2.4.1.1 (5) 富来川南岸断層の反射法地震探査 — 測線位置図 —

2.4.1.1 (5) 富来川南岸断層の反射法地震探査 — 反射法地震探査結果 —

コメントNo.4の回答

海域の地質層序について(コメントNo.9)

2.4.1.1 (6) 富来川南岸断層の端部 -リニアメント・変動地形の北東端-

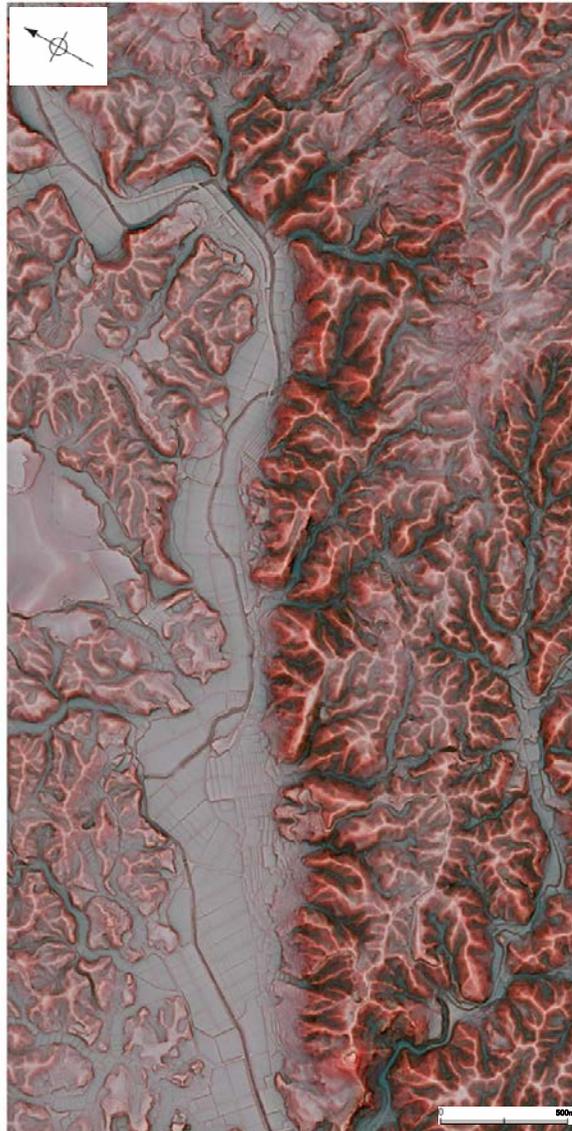
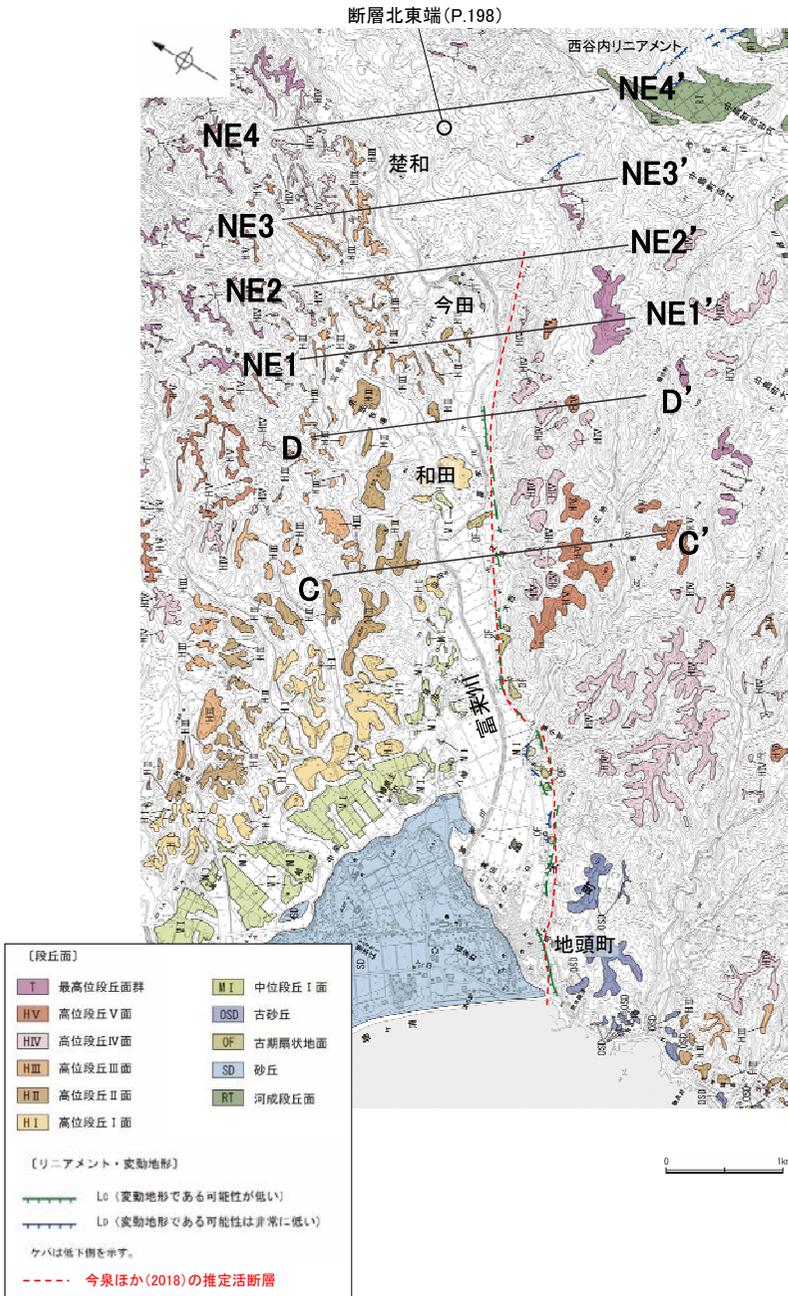
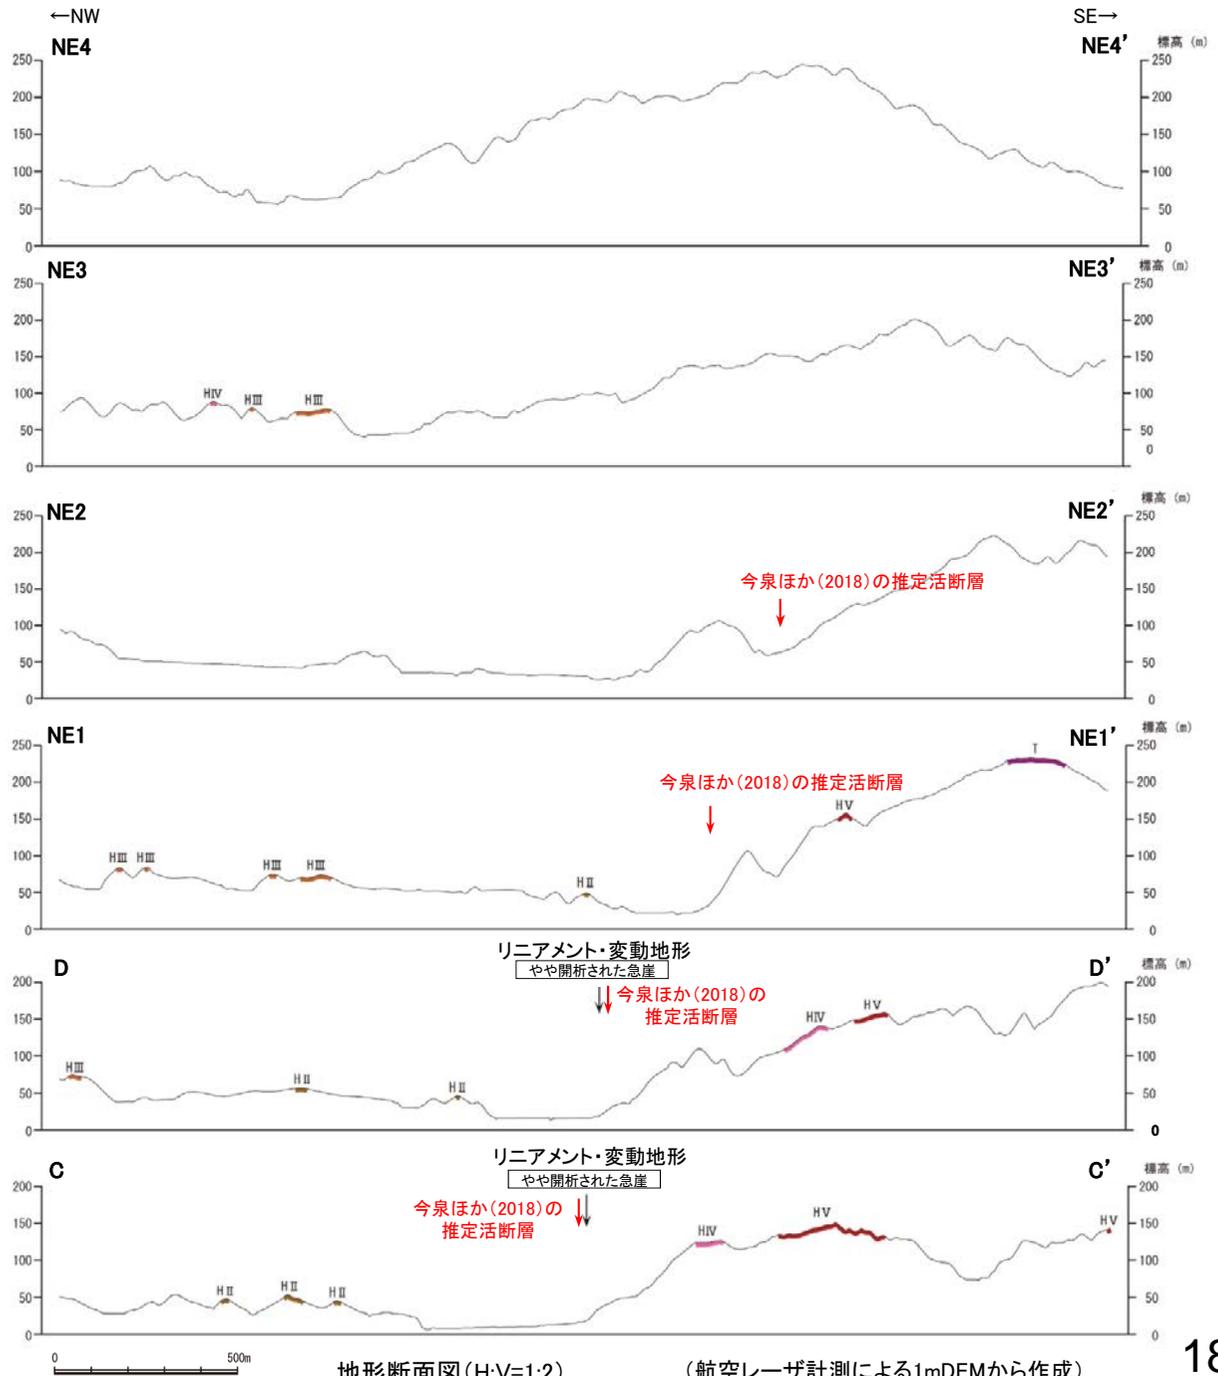
コメントNo.5の回答

- 地頭町～和田付近までは、直線状の急崖等からなるリニアメント・変動地形が認められるが、さらに北東方では地形境界が湾曲すること、今田付近において崖の延長部を横断するように分布する尾根に高度差は認められないことから、崖の直線性・連続性が途絶える地点をリニアメント・変動地形の北東端とした。
- なお、今泉ほか(2018)は、リニアメント・変動地形の北東端よりさらに北東方に推定活断層及び水系の屈曲を図示しているが、屈曲は系統的でないこと(P.174)、推定活断層を横断するように分布する尾根に高度差は認められないことから、当該区間にはリニアメント・変動地形は判読されず、地質調査の結果からも対応する断層は認められない(P.190, 191)。

海域の地質層序について 一年代評価の根拠データ

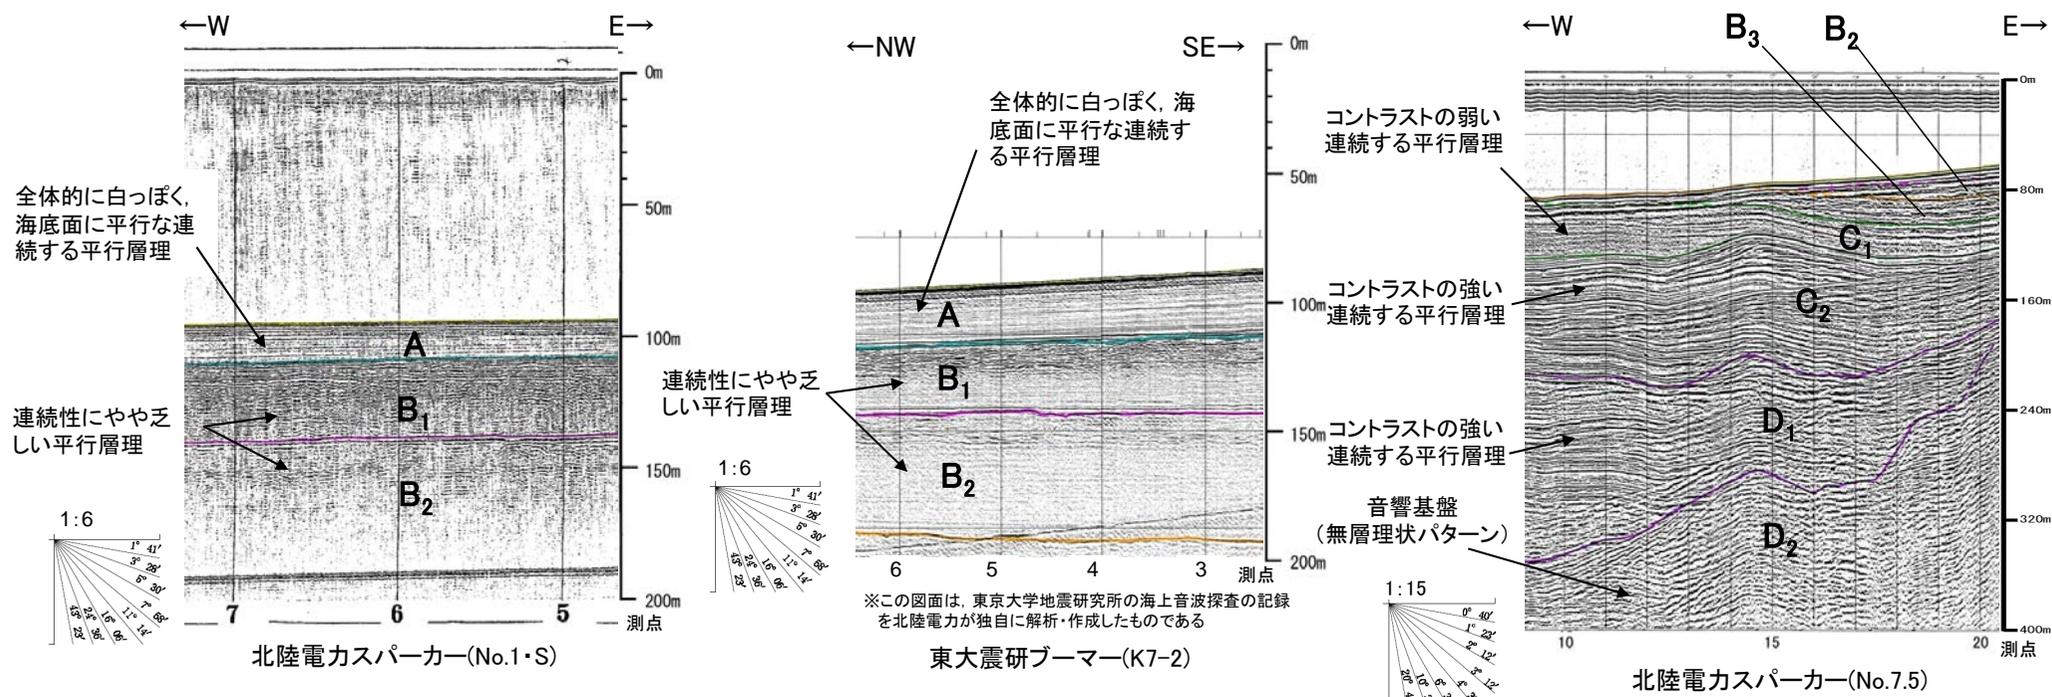
コメントNo.9の回答

○海域の地質層序については、1号機及び2号機の設置許可申請以降も継続して、音波探査、海上及び陸上ボーリング等を実施して年代評価の確度を向上しており、過去の耐震安全性評価(2009.6)の審議にて、設置許可申請時における評価とは浅部の年代評価を一部変更している。
○コメントNo.9のB₁層、B₂層の年代評価も含め、現在の地質層序の年代評価に係る根拠データを下表に整理した。
